### **TOP 3.a      Anbindung eines LWL-Kabels „Rotthäuser Weg 185“**

### **TOP 3.c      Errichtung eines unterirdischen Sprinklertanks am Gut zum Hofe, Ratinger Landstraße 86**

## **TOP 4.a Planfeststellungsverfahren für den RRX-Abschnitt Düsseldorf Angermund (Planfeststellungsabschnitt 3.1)**

## Detailschnitt des unterirdischen Einbaus

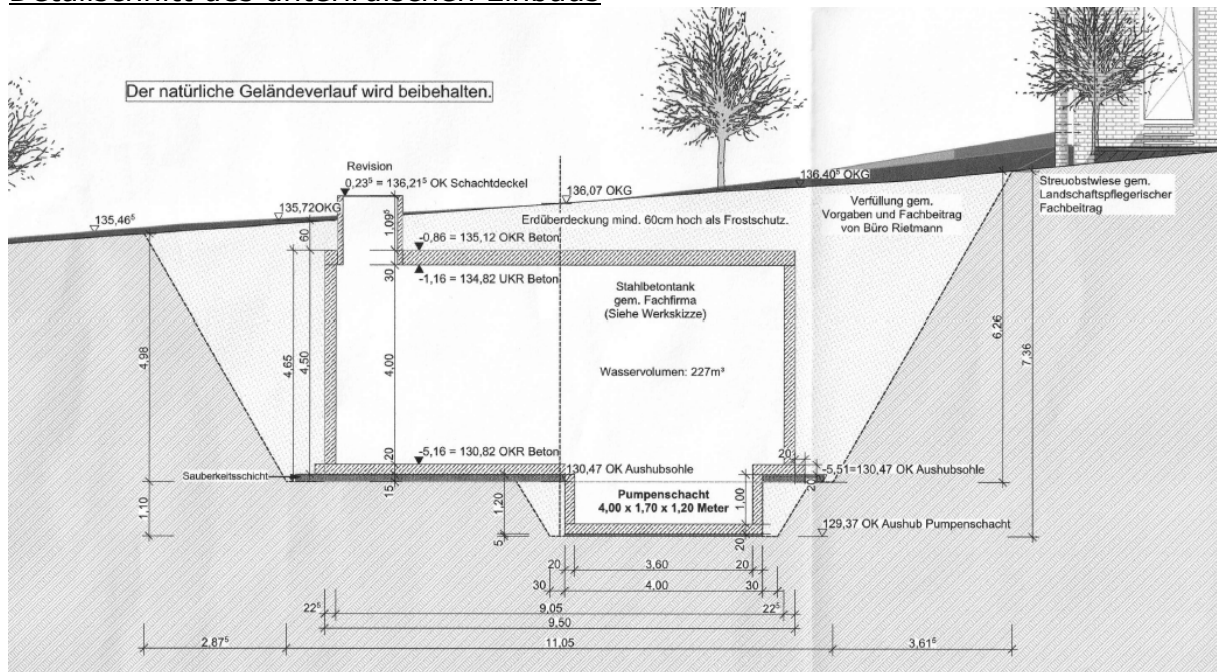
- Der Sprinklertank ist gem. der Planung bodentief einzubauen.
- Wiederherstellung der in Anspruch genommenen Flächen und Herrichtung gem. des landschaftspflegerischen Begleitplanes.
- Wiederherstellung der ursprünglichen Geländemorphologie vor Inanspruchnahme.
- Umwandlung des abgängigen Fichtenbestandes in einen heimischen Laubbestand.
- Pflanzung von mindestens 10 Laubbäumen.
- Zaun muss für Kleinlebewesen durchgängig sein.

## Natürlicher Geländeverlauf soll beibehalten und wiederhergestellt werden:

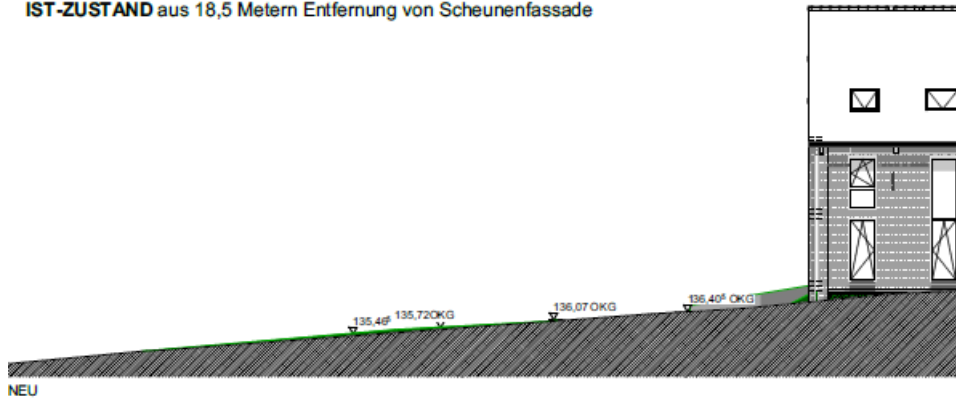
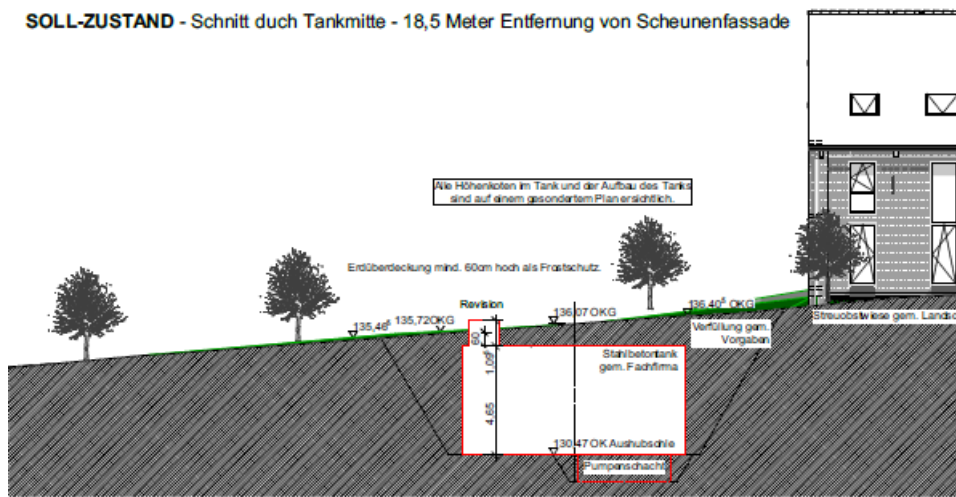
Mit dem nun vorgelegten Bauantrag wird auch der „Rückbau des östlichen Geländes“ beantragt. Damit verbunden ist die Wiederherstellung der ursprünglichen Geländemorphologie auf den Stand vor Inanspruchnahme durch den Tankkörper.

Terrassenüberdachung „Räuscherweg 64“

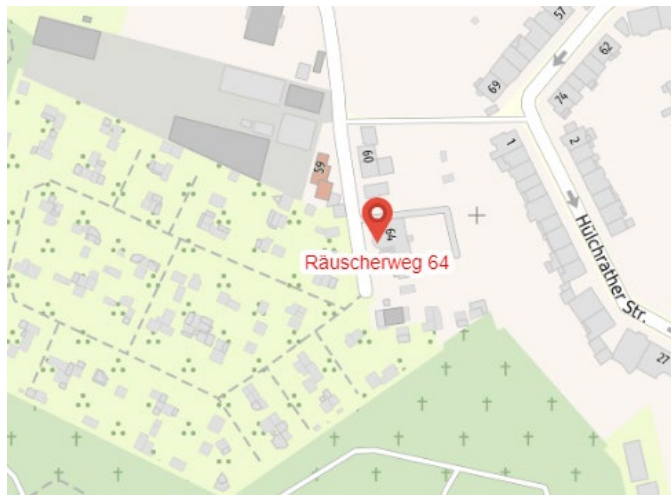
Terrasse genehmigt und bereits versiegelt, Situation vorbelastet (auf der einen Seite grenzen Kleingärten mit Lauben an, auf der anderen Seite Wohnbebauung)

keine

Fällung 6 Fichten "Schäpershof 3"

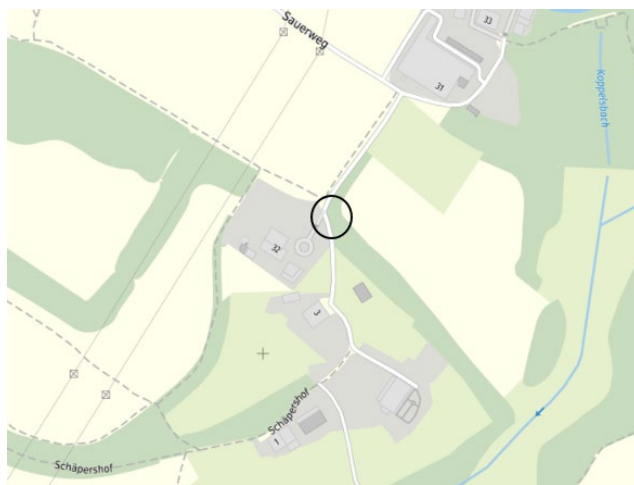
nachlassende Vitalität, zunehmendes VKS-Problem, Fichten nicht standortgerecht in der Aue

Pflanzung einzelner Sträucher vor die Nachbarmauer

Bau eines Stauraumkanals am Schützenplatz Lohausen

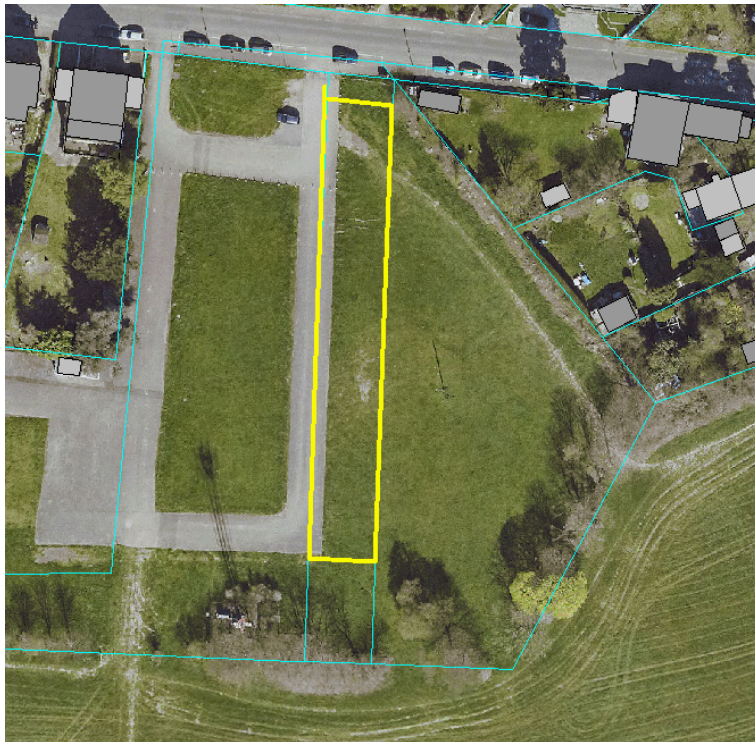
Es werden teilweise versiegelte Flächen beansprucht, beanspruchte Flächen werden wiederhergestellt. Das Vorhaben liegt im öffentlichen Interesse.

Wiederherstellung der beanspruchten Flächen und Einsaat.

Stromleitung „Grünwaldstraße“

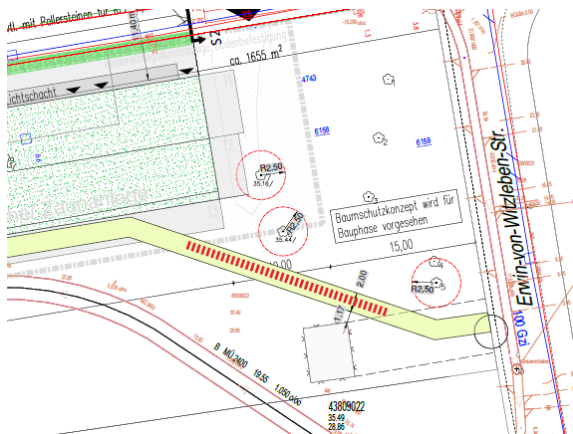
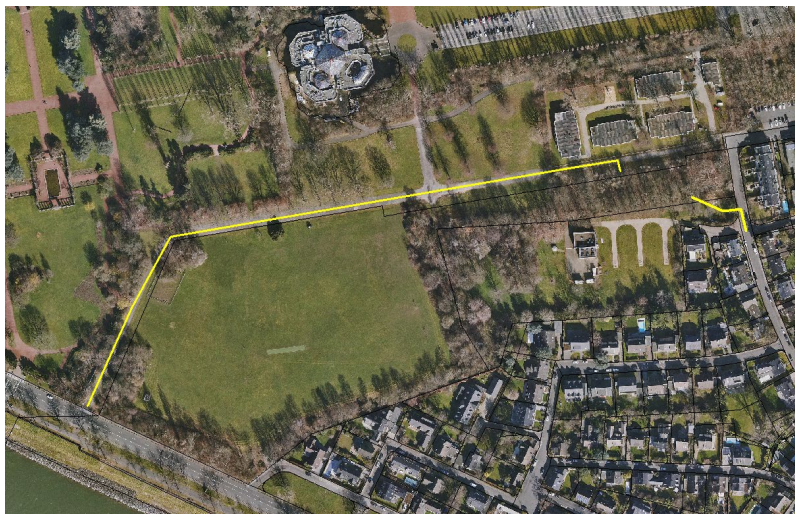
Rot gestrichelter Bereich unbefestigt

Die Stromleitung dient der Anbindung des Umspannwerk U81, durch Leitung betroffener Wald bereits Gegenstand des Waldumwandlungsantrags für das Umspannwerk, ansonsten keine Gehölze betroffen und Verlegung in versiegelten Flächen

Baustraße und deren Rückbau nach Verlegung, Baumschutz

Errichtung von Elektro-Ladesäulen am Wasserwerk Flehe

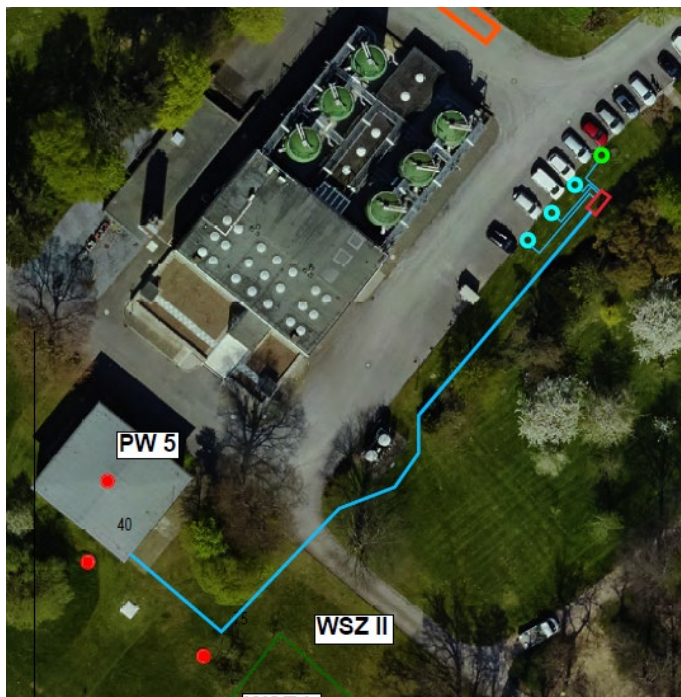
Beanspruchung von intensiv gepflegtem Rasen, Ladesäulen dienen der Mobilitätswende.

Wiederherstellung der beanspruchten Bereiche und Einsaat.

**Fällung eines Alleebaumes „Münsterstraße“**

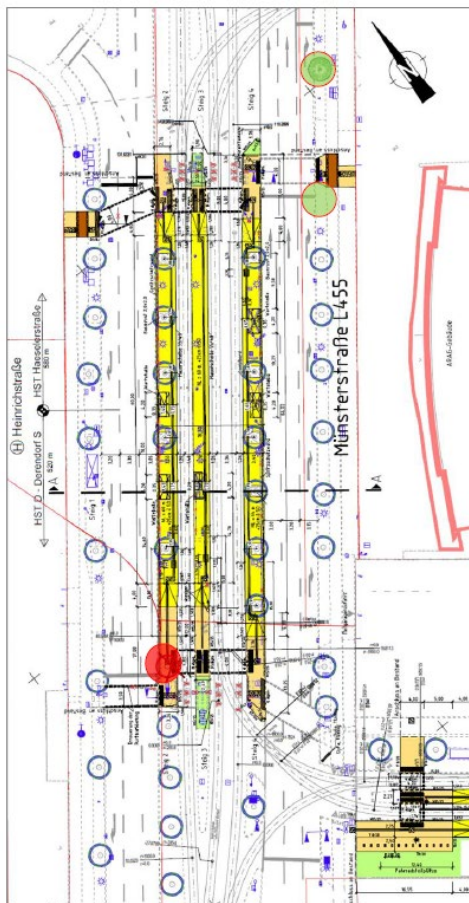
Barrierefreiheit ist im öffentlichen Interesse, Alternativen zwecks Vermeidung der Fällung wurden geprüft und sind nicht gegeben

Ersatzpflanzung von 2 Platanen (STU 20/25) an neuen, bisher unbepflanzten Stellen innerhalb derselben Allee
